Dossier Cas par Cas

Projet photovoltaïque sur une ancienne carrière sur la
commune de Leugny

Compléments suite à la demande du 17/05/2024

Diapo n°1: la puissance précise est de 998,4 kWc

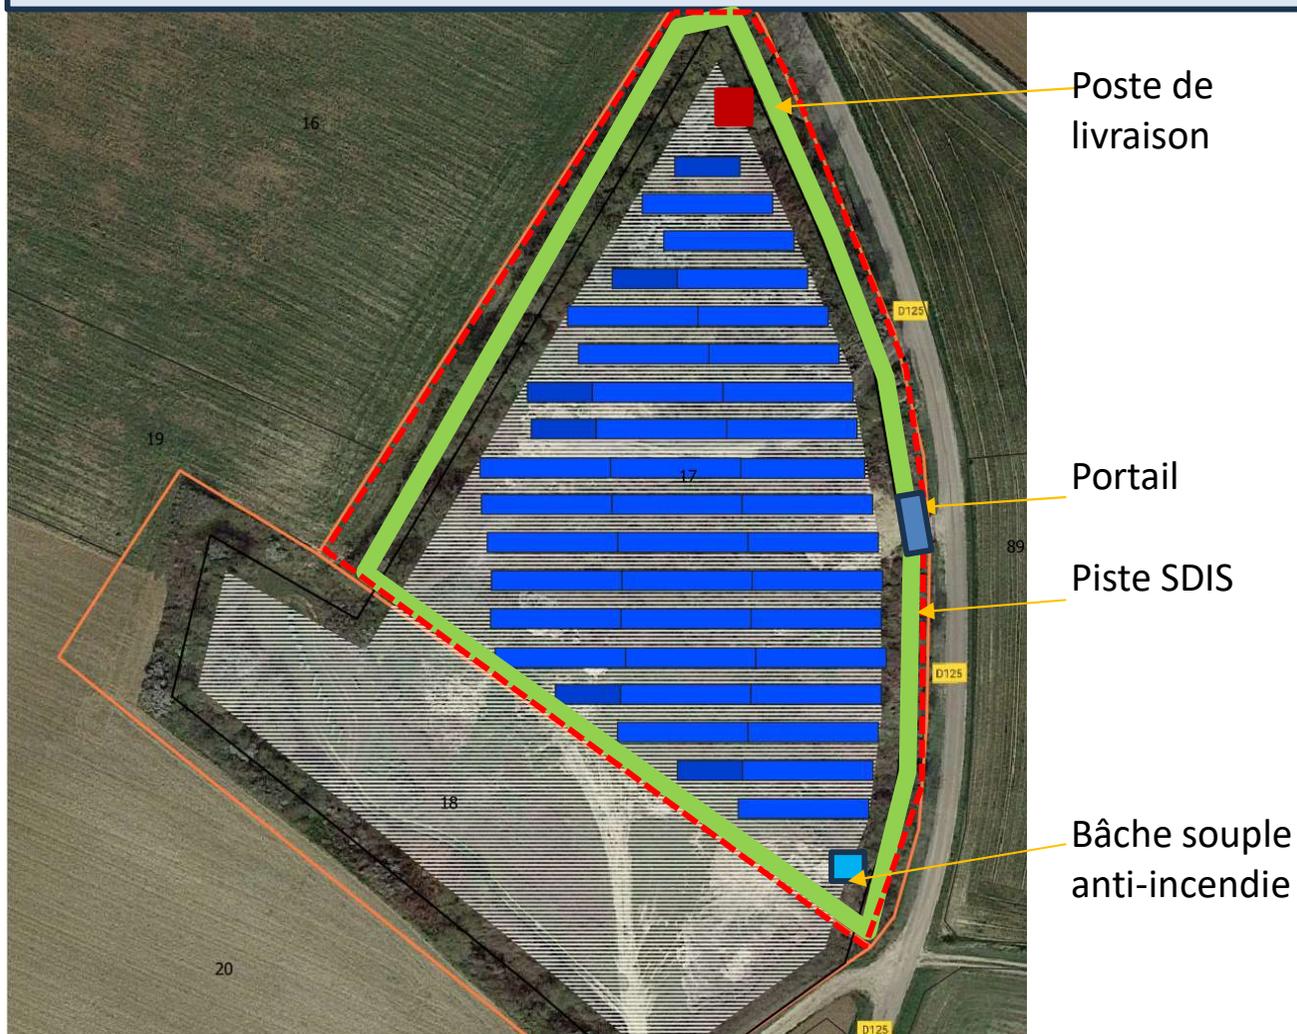
- la puissance précise (puissance maximale 999 kWc dans le CERFA)
- la hauteur minimale et maximale des panneaux
- la hauteur, le linéaire, si un passage à faune est prévu et le type de maille pour la clôture

Le projet sera composé d'environ:

- **1664 modules** de 600 Wc, et
- de dimension 1134mm x 2158mm.

La puissance indicative du projet est de 1664 modules x 600 kWc = **998,4 kWc**.

Diapo n°6: conformité PLUi

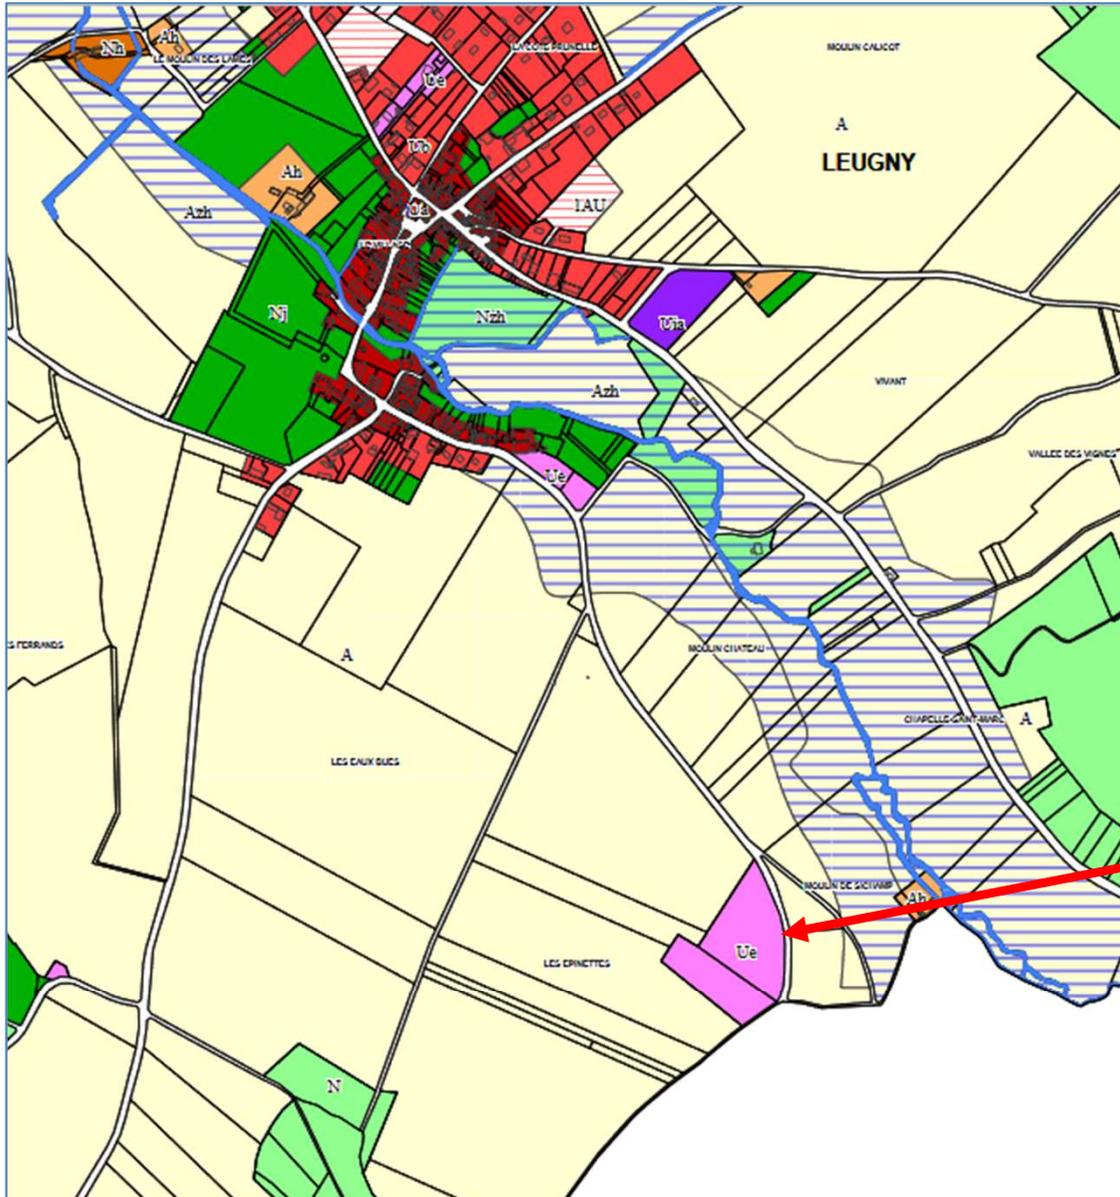
- Merci de vérifier la compatibilité entre le document d'urbanisme en vigueur et le projet (possibilité d'installer un parc photovoltaïque > zonage Ue du PLUi du Toucycois)

L'emprise du projet est classée « à urbaniser Ue »

Diapo n°6 : Après échange avec la CC, la collectivité confirme que l'implantation d'un parc PV est compatible avec le zonage actuel

Diapo n°8-1: l'insertion paysagère

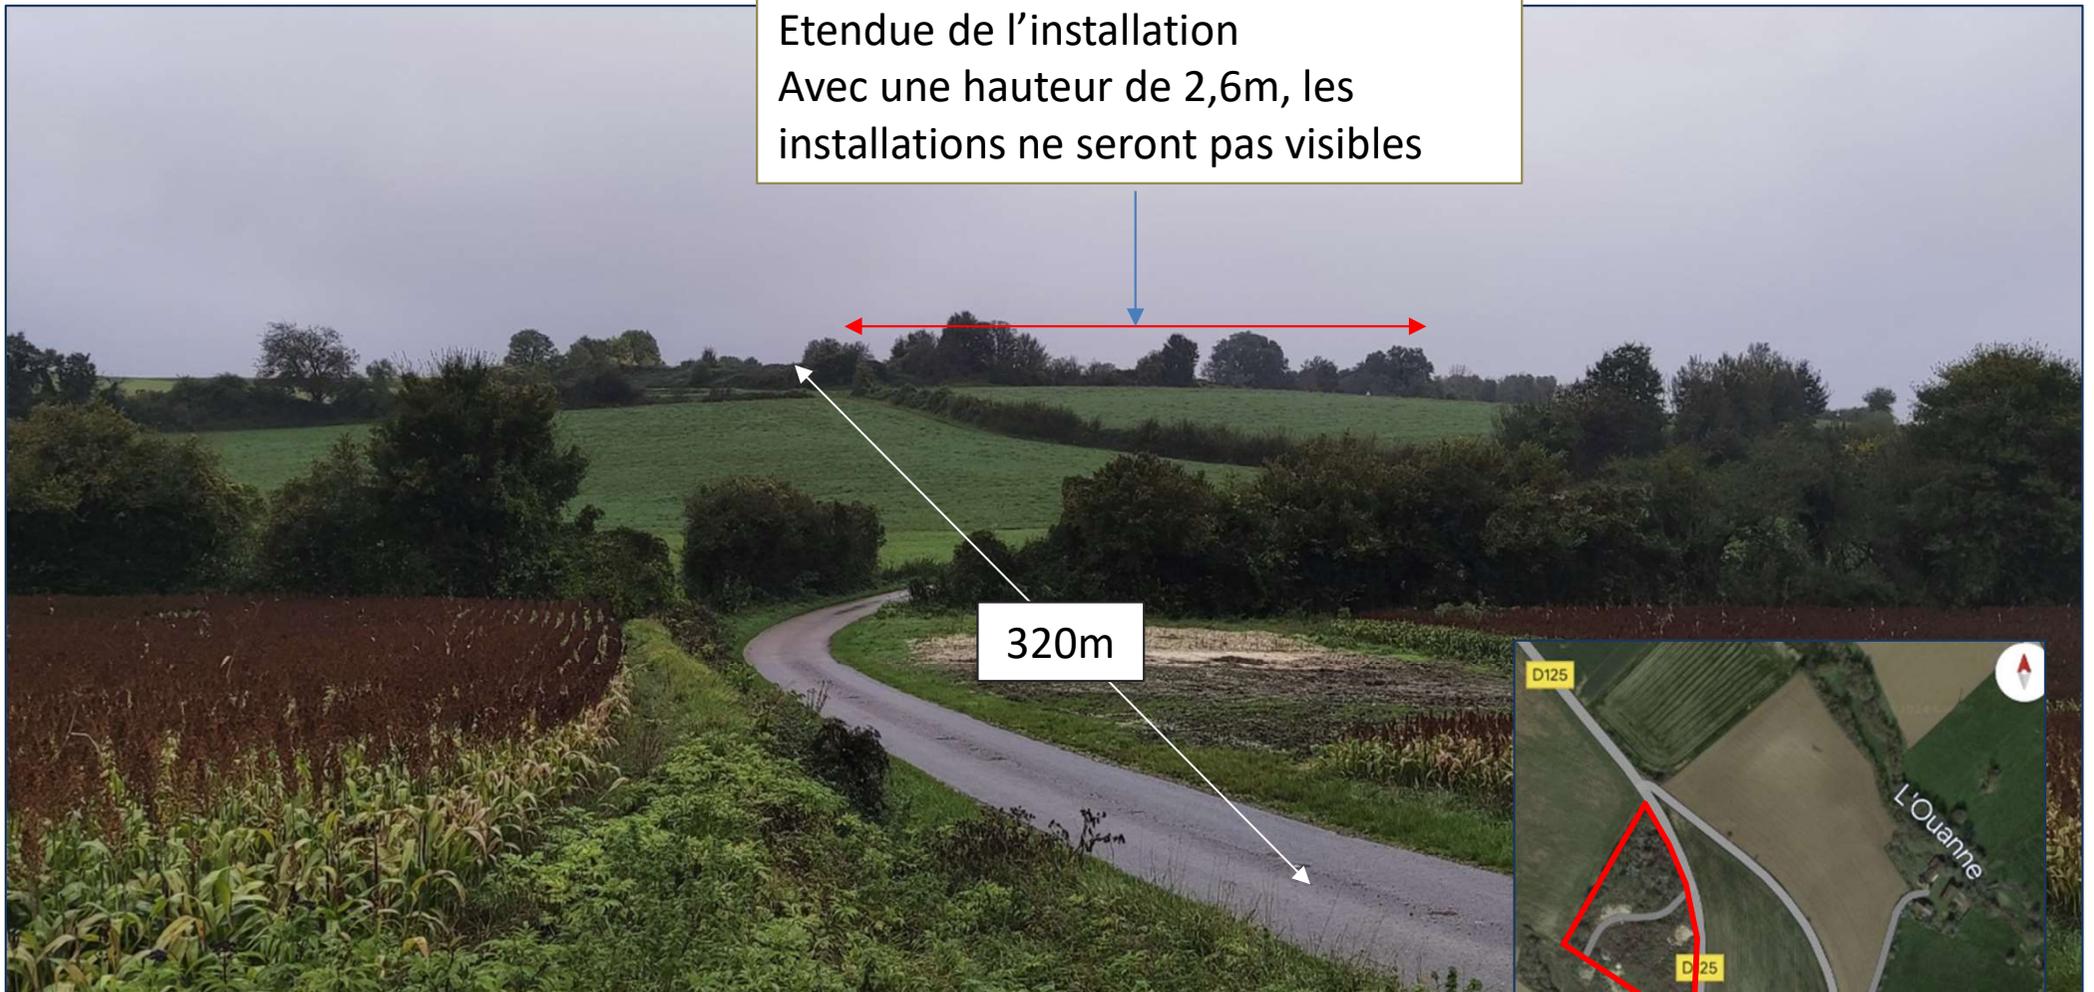
- Les photos transmises (annexe 4) ne nous permettent pas de vérifier l'absence de visibilité depuis l'axe routier (D125), merci de nous fournir des photomontages depuis les zones où le projet sera visible et les mesures envisagées

Le site d'implantation se situe
100m derrière cette haie

**Le projet ne sera pas visible depuis la D125 en allant vers
Leugny.**

Diapo 9-2: toute la lisière au Nord, Nord_Ouest et Nord_Est de la parcelle sera conservée

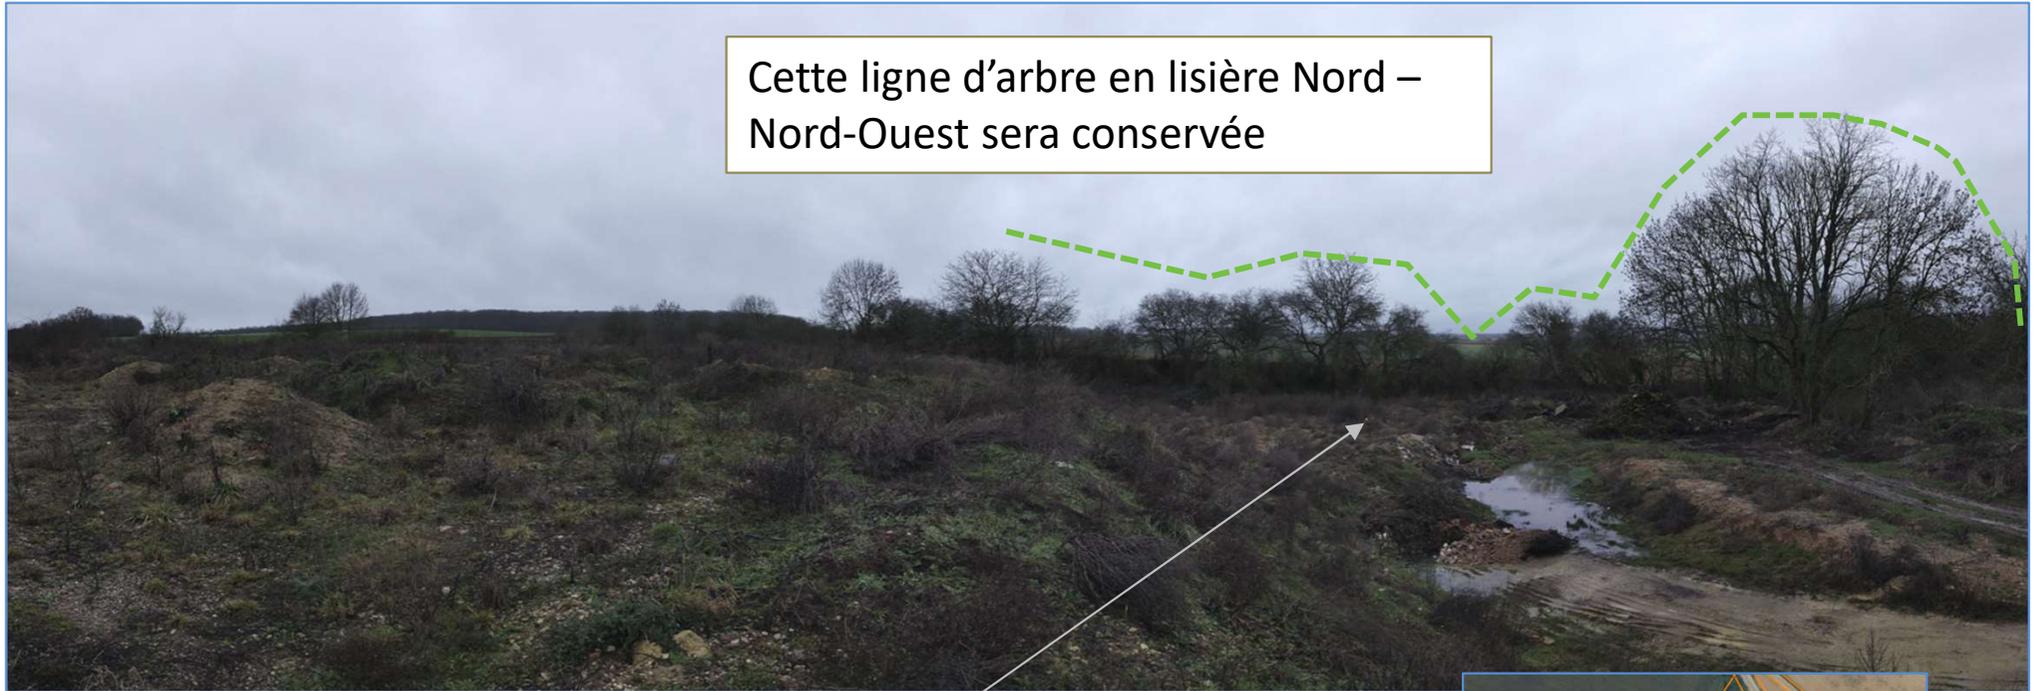
- la surface du poste de livraison
- les modalités d'entretien du site en phase d'exploitation
- ce qui est prévu pendant la phase de travaux en ce qui concerne la présence de broussailles, d'arbres, d'arbustes et de haies visibles sur les photos

- Les arbres en lisière seront conservés
